**Modulo per la presentazione delle osservazioni e dei pareri per i
piani/programmi/progetti sottoposti a procedimenti di valutazione ambientale
di competenza statale**

Parco eolico denominato "IMPERIA Monti Moro e Guardiabella" della potenza complessiva di 198,4MW da realizzare nei Comuni di Aurigo, Borgomaro, Castellaro, Cipressa, Dolcedo, Pietrabruna, Pieve di Teco, Prelà, Rezzo, con strada di accesso in San Lorenzo al Mare e Costarainera (IM).

OGGETTO: [ID_VIP: 12674] Procedura di Valutazione di Impatto Ambientale ai sensi dell'art. 23 del D.Lgs. 152/2006 relativa alla realizzazione del parco eolico denominato "IMPERIA Monti Moro e Guardiabella", della potenza complessiva di 198,4 MW da realizzare nei Comuni di Aurigo, Borgomaro, Castellaro, Cipressa, Dolcedo, Pietrabruna, Pieve di Teco, Prelà, Rezzo con strada di accesso in San Lorenzo al Mare e Costarainera (IM). Proponente: 18PIUENERGIA S.r.l. **PARERE ex art. 24 comma 3 D. Lgs n. 152/2006.**

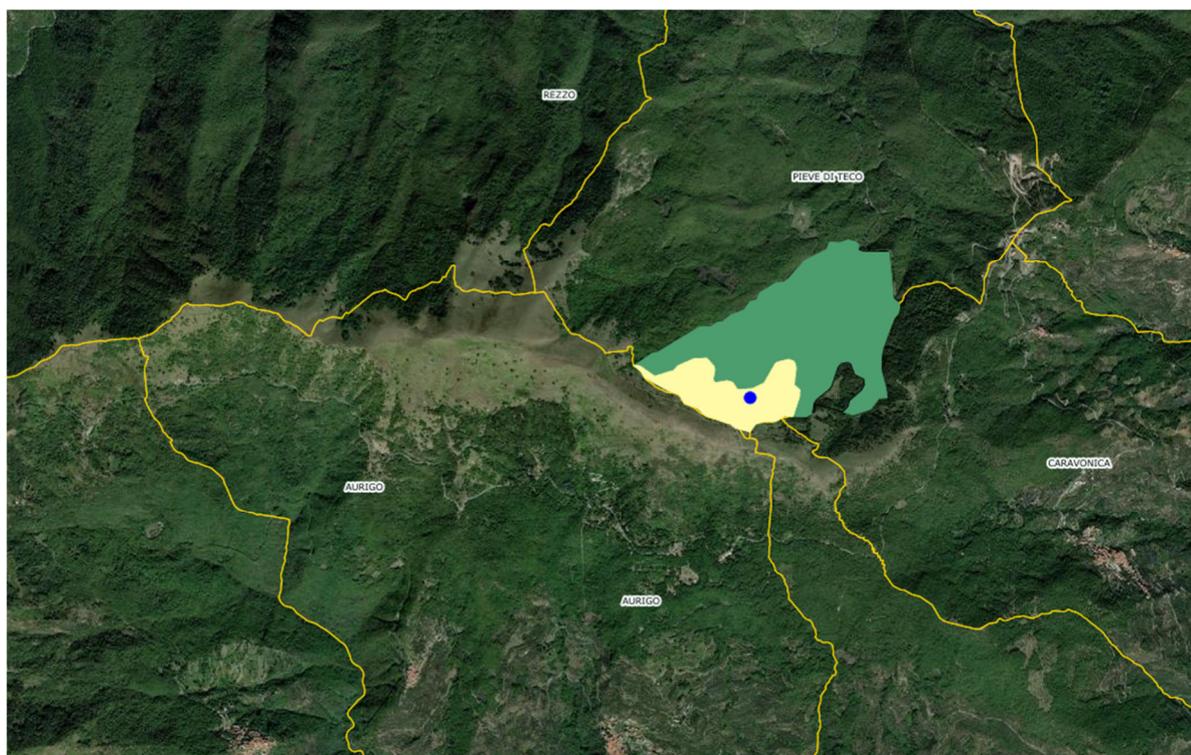
La maggior parte degli aerogeneratori sono posizionati poco al di sotto dei crinali della cornice montuosa, che disegna l'orizzonte orografico visibile dalla vicina costa.

Si evidenzia che le aree sulle quali si troverebbero i siti delle torri eoliche sono interessati da beni culturali e paesaggistici, evidenziati nella documentazione di progetto, tutelate ai sensi del D. Lgs. N. 42/2004.

Pertanto appare chiaro come il progetto proposto comprometta i caratteri essenziali del territorio, riducendone l'appropriata fruizione e/o utilizzazione in chiave turistica e culturale, perché altera l'integrità visuale e i valori estetico identitari del contesto.

Si allega, di seguito, uno stralcio cartografico delle Z.S.C. e dei S.I.C.

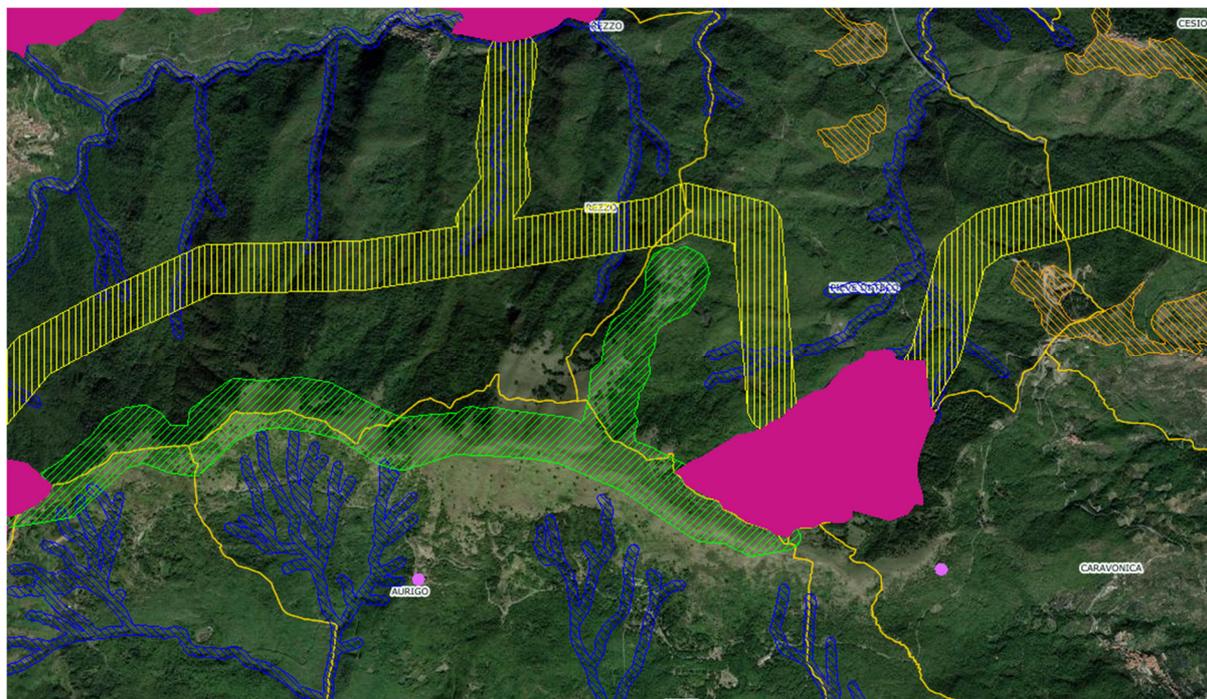
Relativamente alle ulteriori forme di protezione ambientali e della biodiversità (*Il progetto è stato realizzato dalla Regione Liguria, ai sensi della Direttiva n. 92/43/CEE 'HABITAT'. La perimetrazione dei SIC terrestri è stata deliberata con DGR n. 1716 del 23 dicembre 2005, la perimetrazione dei SIC marini con DGR n. 1561 del 7 dicembre 2005, in seguito modificata con DGR n. 893 del 30 luglio 2010, DGR n. 613 del 29 maggio 2012 e DGR n.705 del 15 giugno 2012. La struttura del livello è stata definita affinché il livello possa essere pubblicato anche secondo i requisiti standard previsti dalla direttiva INSPIRE 2007/2/CE del 14 marzo 2007. Le attuali ZSC (Zone Speciali di Conservazione) sono state designate con DM del 24 giugno 2015, DM del 13 ottobre 2016 e DM del 07 aprile 2017*), si rileva la presenza di importanti habitat forestali e faunistici di tipo areale e puntuale, tutelati sulla base della normativa comunitaria di riferimento, situati in prossimità dell'area interessata dal progetto del parco eolico.

Pertanto, alla luce di quanto sopra, si rileva come l'intervento in progetto, ricadente su una parte del Monte Guardiabella, e soprattutto la nuova viabilità che si andrebbe a creare, non abbia tenuto conto dei vincoli presenti relativi alla perimetrazione dell'attuale SIC – rete Natura 2000 e non sia stata predisposta l'opportuna procedura di VINCA (valutazione d'incidenza).

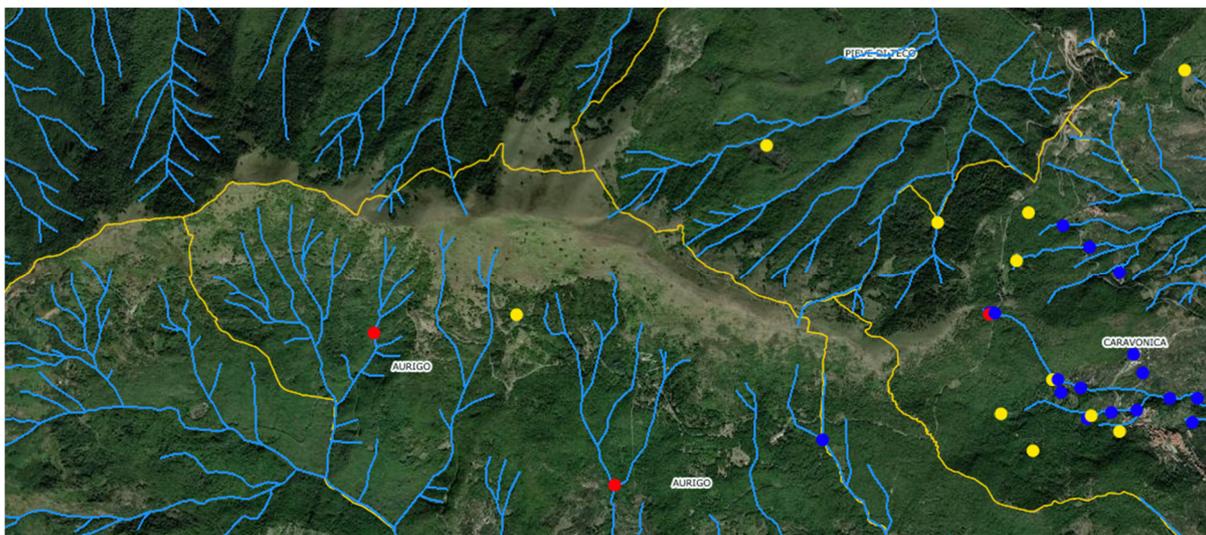
Si rileva la presenza di un reticolo idrografico estremamente ramificato i cui punti sorgivi sono geograficamente collocati a quote altimetriche elevate e, nel caso di specie, in prossimità dei crinali e di quelle porzioni di territorio su cui dovrebbero insistere gli aerogeneratori.

Oltre a ciò, si evidenzia la presenza di derivazioni idriche, connesse alla captazione e distribuzione delle risorse idriche mediante gli acquedotti comunali, anch'esse posizionate ad elevate quote altimetriche e suscettibili di pericolose interferenze derivanti dalle opere di fondazione previste dal progetto, con potenziali compromissioni e danneggiamenti dell'infrastruttura di distribuzione idrica, servizio primario per garantire l'occupazione e la vita del territorio.

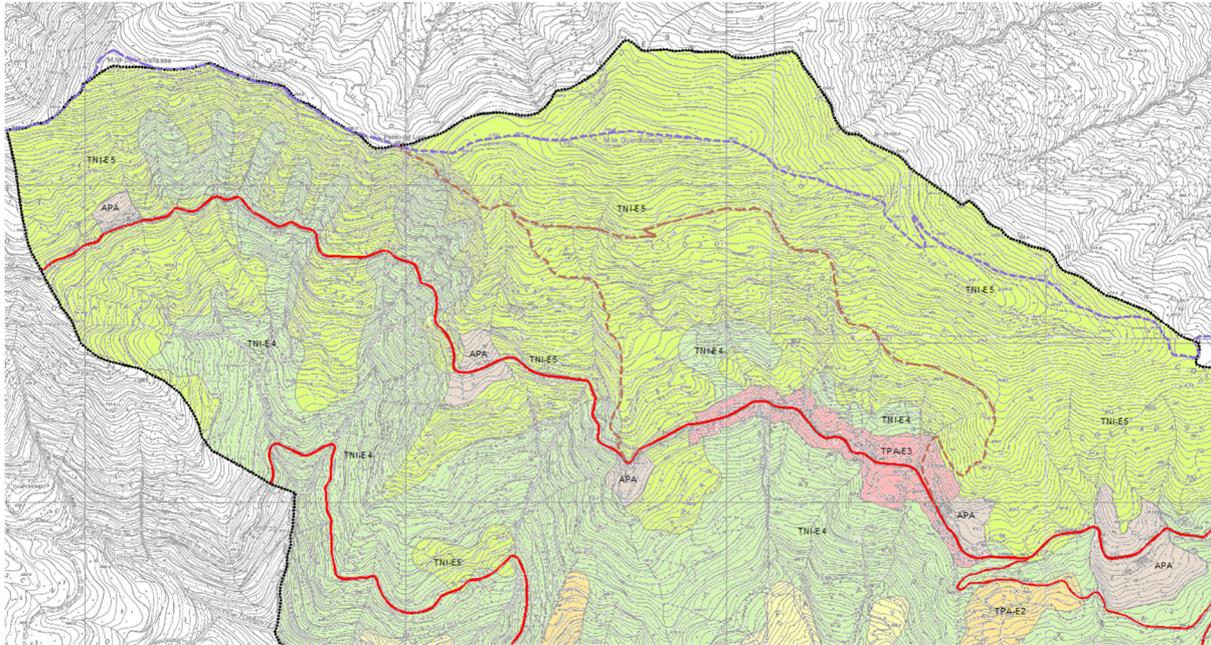
Il Monte Guardiabella, millenario luogo di incontri, scambi commerciali e percorrenze storiche in connessione con l'Alta Via dei Monti Liguri e con altrettanti luoghi di transito e occupazione del territorio da parte degli antichi liguri (es. il Passo della Mezzaluna, la Sotta di San Lorenzo, il Monte Follia) è costituito da una fitta rete di manufatti storici che attestano la plurisecolare attività agro-silvo-pastorale: “caselle”, funicolari e teleferiche per il trasporto del fieno, cappelle votive, perimetrazioni in materiale lapideo attestanti il tessuto proprietario catastale di matrice storica.

In questo senso, il Monte Guardiabella è, oggi, una meta di importanti attività connesse al trekking e al turismo di tipo sportivo e naturalistico, anche in ragione dell'elevata quota altimetrica rispetto alla vicinanza della costa ligure che fa, di questo luogo, una destinazione agevole e paesaggisticamente rilevante.

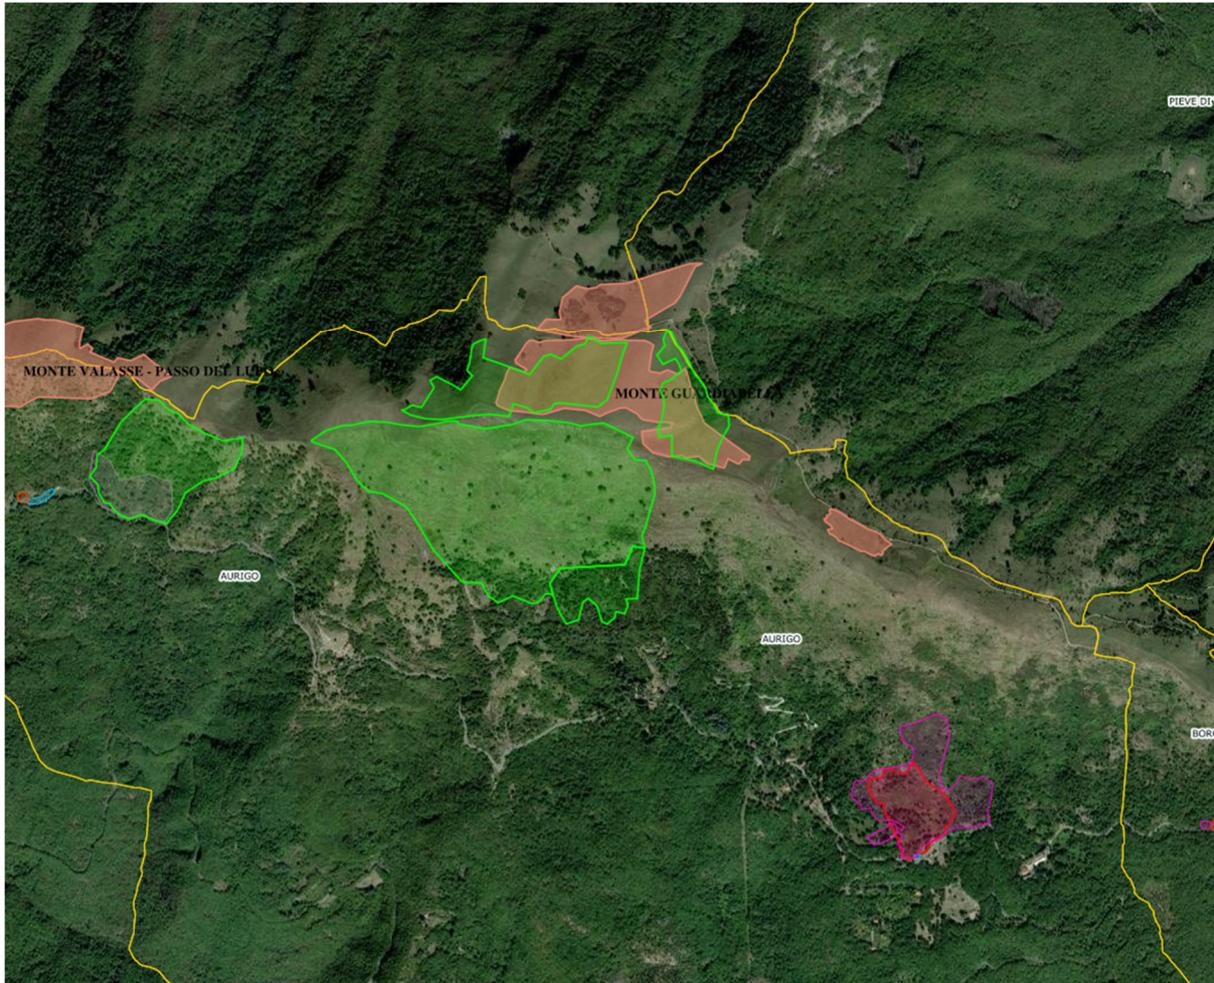
È inoltre assente un confronto efficace tra la destinazione urbanistica e la sovraordinata pianificazione di area vasta, costituita dal Piano Territoriale di Coordinamento Paesistico (P.T.C.P.), ove sono trattate vaste aree con regimi di tutela particolarmente stringente (costituito anche da manufatti gravati da regimi di tutela pressoché totale).

L'area di Guardiabella ricade in ambito ANI-MA, ossia aree non insediate a regime normativo di mantenimento, con elevate limitazioni all'alterazione dello stato di luogo e con l'obiettivo di preservare un territorio dal consistente valore ambientale.

Lo strumento urbanistico generale non prevede, pertanto, in dette aree la possibilità di realizzare impianti eolici.
